Erschließung südl. Bereich B-Plan „Neulanden II“ über 2 Zufahrten sowie Bau einer Mittelinsel als Überquerungshilfe im Zuge der L 221 in der Stadt Bleckede

Sicherheitsaudit Vorplanung

Projektbezeichnung:	Erschließung B-Gebiet Neulanden II in der Stadt Bleckede
Aufsteller:	Stadt Bleckede Lüneburger Str. 2a 21354 Bleckede
Entwurfsbearbeitung:	Nieders. Landgesellschaft mbH (NLG) Wedekindstr. 18 21337 Lüneburg
Entwurfsphase/Auditphase:	Auditphase I - Vorplanung
Genehmigtdatum:	ohne
Auditierte Unterlagen:	- Planzeichnung Neulanden II Stand 12.05.2021 - Auszug aus Begründung Spange
Fehlende Unterlagen:	-
Ortsbesichtigung:	12.10.2015
Besonderheiten:	keine

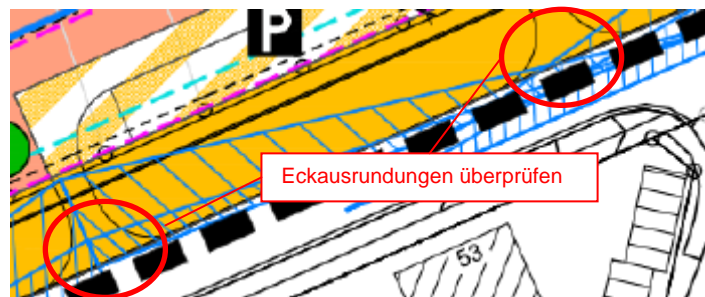
- (5) Der vorhandene Querschnitt der L 221 wird nicht verändert. Er entspricht den Anforderungen für Straßen der Kategorie HS III gem. RAS 06.
- (6) Der Querschnitt der Zufahrten ergibt sich entspr. RAS 06 aus der Schleppkurve des Bemessungsfahrzeuges. Im Hinblick auf die geplante bauliche Nutzung als Hofladen oder Bäckerei ist das größte Lieferfahrzeug als Bemessungsfahrzeug festzulegen. Die Frage der Müllabfuhr ist ebenfalls zu klären. Der Querschnitt der Zufahrten ist zu überprüfen.

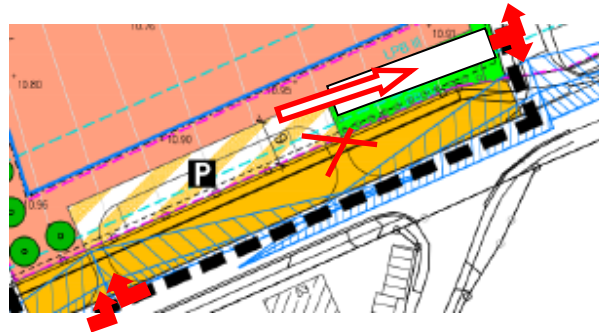
- (10) Den Auditunterlagen ist nicht zu entnehmen, ob im Rahmen der durchgeführten Abstimmungen auch eine östliche Anbindung der Spange an die Straße „Kantorgärten“ geprüft wurde. Durch den Wegfall der geplanten östlichen Zufahrt und Umwandlung der westl. Zufahrt als Zufahrt zur Spange lassen sich die Konfliktpunkte mit dem motorisierten und nicht motorisierten Verkehr minimieren und auf die Einmündung „Kantorgärten“ konzentrieren. Auch vor dem Hintergrund der Entschärfung des Knotens L 221/„Sandfeld“/„Kantorgärten“ sollte die geplante Zufahrt zur Spange in diesem Bereich geprüft werden.

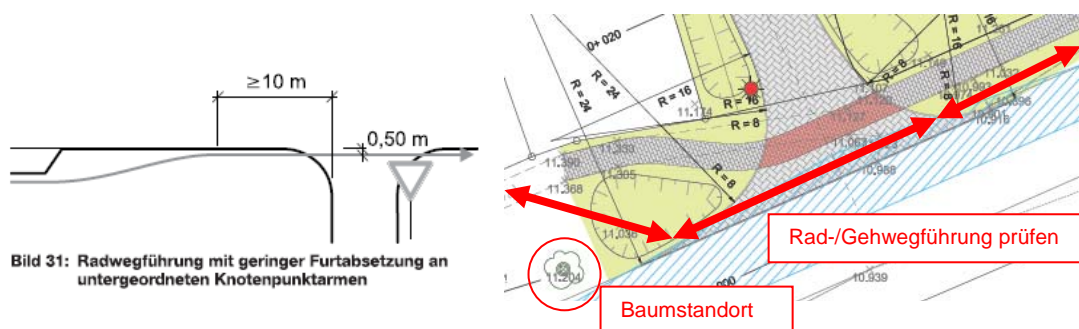
- (11) Innerhalb der dargestellten Sichtdreiecke für die Anfahrtsicht auf den motorisierten Verkehr auf der L 221 befinden sich zwei ältere schützenswerte Bäume.

Der im Zuge der L 221 auf der Nordseite verlaufende benutzungspflichtige Gemeinsame Geh- und Radweg (Zeichen 240) endet ca. in Höhe der geplanten Einmündung der Straße „Kantorgärten“. Anschließend wird der Radverkehr in Richtung Stadtmitte, entspr. der ERA 2010, im Mischverkehr auf der Fahrbahn geführt. Die L 221 muss im Bereich der geplanten Einmündung von Radfahrern, insbesondere jedoch auch von Fußgängern (von und in Richtung „Kantorgärten“), gequert werden. Um ein Warten im Fahrbahnbereich der Straße „Kantorgärten“ zu vermeiden ist eine Führung des Geh- und Radweges / Gehweges im Blickfeld der Kraftfahrzeuge 0,50 m abgesetzt von der Fahrbahn der L 221 zu prüfen. Eine Sichtbeeinträchtigung wird damit ausgeschlossen.

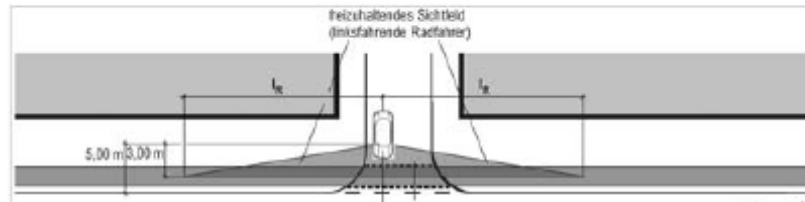
Im westlichen Zufahrtbereich auf die L 221 ist der vorh. Trennstreifen zw. Geh- u. Radweg und Fahrbahn mit rd. 8,00 m so breit, dass ein wartepflichtiges Fahrzeug innerhalb dieses Trennstreifens stehen kann und damit eine Sichtbeeinträchtigung durch den vorh. Baum nicht mehr gegeben ist. Bei einem Wegfall der östlichen

Zufahrt entspr. Ziffer 10 dieses Audits ergeben sich keinerlei Sichtbeeinträchtigungen.

Im Bereich der geplanten westl. Zufahrt (Ausfahrt vom Parkplatz auf die L 221 ist eine Sichtbeeinträchtigung auf bevorrechtigte Radfahrende und Fußgänger im Verlauf der L 221 durch die geplante Bepflanzung bzw. parkende Fahrzeuge auszuschließen. Auf die frei zu haltenden Sichtfelder gem. RASSt 06, Ziffer 6.3.9.3 wird hingewiesen. Bei einem Wegfall der östlichen Zufahrt entspr. Ziffer 10 dieses Audits ergeben sich keinerlei Sichtbeeinträchtigungen.

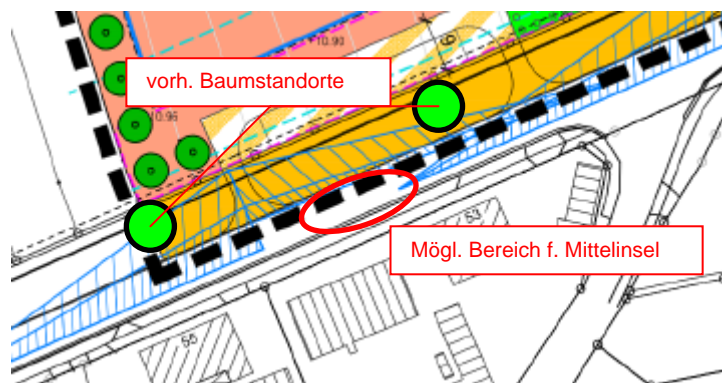
- (12) Die bevorrechtigte Führung des Geh- u. Radweges im Bereich der geplanten Zufahrten zur Spange ist durch eine entspr. bauliche Gestaltung und/oder Markierung zu verdeutlichen.
- (13) Um Fußgängern und Radfahrern, aus Richtung Lüneburg kommend, einen umwegfreien Zugang zur Straße „Sandfeld“ zu ermöglichen sollte westlich der Einmündung die Schaffung einer sicheren Verbindung über eine Querungsanlage geprüft werden. Formen und Einsatzbedingungen von Querungsstellen sind unter Ziffern 6.1.8 und 6.1.9 der RASSt 06 genannt.

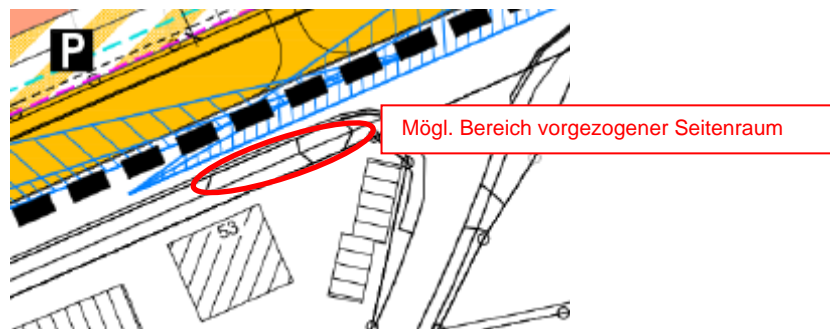
- (15) Eine andere Alternative mit weniger starkem Eingriff in die bauliche Substanz der Straße ist ein vorgezogener Seitenraum entspr. Ziffer 6.1.8.4 der RAST 06 auf der Südseite der L 221. Die verbleibende Fahrbahnbreite sollte unter Berücksichtigung des Schwer- und Busverkehrs rd. 6,00 m einschl. Rinne u. Randstreifen betragen. Diese Querungsstelle könnte im Bereich der vorh. Zufahrt zum Haus Nr. 53 liegen

und im Zusammenhang mit dem geplanten Umbau der Einmündung „Sandfeld“ realisiert werden. Sie liegt zudem im Nahbereich der geplanten östlichen Zufahrt zur Spange.
